SA 設備のうちクラス 2 機器 ISI が困難または合理的でないものについて

令和 3 年 4 月 14 日の原子力規制委員会です承された、審査実績を踏まえた規制基準等の記載の具体化・表現の改善に関する令和 3 年度の実施計画の中に、「重大事故等クラス 1 機器及び重大事故等クラス 2 機器の供用期間中検査は、クラス 2 機器の規定に準ずることを明確にする。」とある。一方で SA 設備の中には、クラス 2 機器 ISI が困難または不合理となるものが存在する。そこで、規制基準等の記載の具体化・表現の改善に向けて、再稼働後のプラントにおける SA 設備の ISI の実態を踏まえた上で、クラス 2 機器 ISI が困難または不合理となる設備について、その理由及び検査代替案を以下にまとめた。（詳細は、別紙のとおり）

(非破壊試験および漏えい試験範囲図)

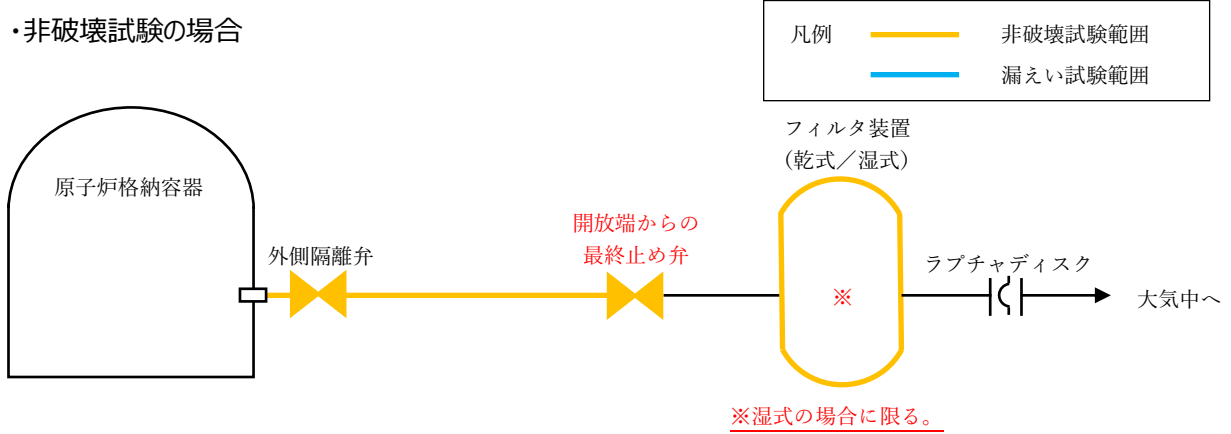
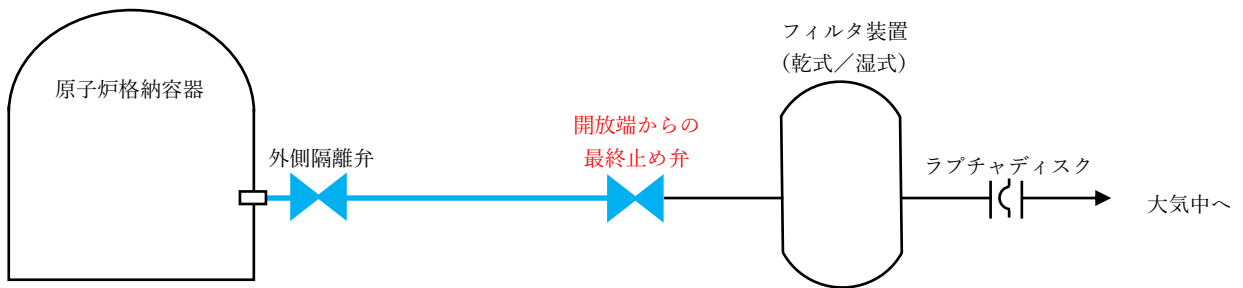
格納容器フィルタバント系統は、放出側は開放端となっており、配管内に液体を内包しない系統である。また、フィルタ装置下流側には通常運転時における系統内の窒素環境保持のためのラプチャディスクが設置されているものの、止め弁としての機能ではなく、バント時の流路を妨げないよう設計（設計破裂圧力を系統圧力より十分に低い圧力に設定している。）されていることから、最終止め弁以降を開放端と整理し、免除規定 IC-1220(4)を適用することは妥当である。

当該系統における漏えい試験の最終止め弁は、維持規格に基づき、非閉鎖系の開放端から第一止め弁と整理することが妥当と考える。

なお、フィルタ装置下流側には系統内の窒素環境保持のためのラプチャディスクが設置されているものの、止め弁としての機能ではなく、バント時の流路を妨げないよう設計（設計破裂圧力を系統圧力より十分に低い圧力に設定している。）されていることから、最終止め弁以降は開放端と整理している。

また、当該ラプチャディスクは、加圧により破損の懸念があるため加圧保持範囲とすることは困難かつ適切ではない。

格納容器フィルタベント系統は大気への開放端を有した系統であり、試験免除規定（維持規格 IC-1220）を適用し、開放端から最終止め弁を除いた「原子炉格納容器～最終止め弁まで」を非破壊試験の範囲と整理する。

漏えい試験における圧力保持範囲は、維持規格 IC-3220 において、非閉鎖系の開放端から第一止め弁までの系統は除くとされていることから、「原子炉格納容器～最終止め弁まで」を漏えい試験の範囲と整理する。
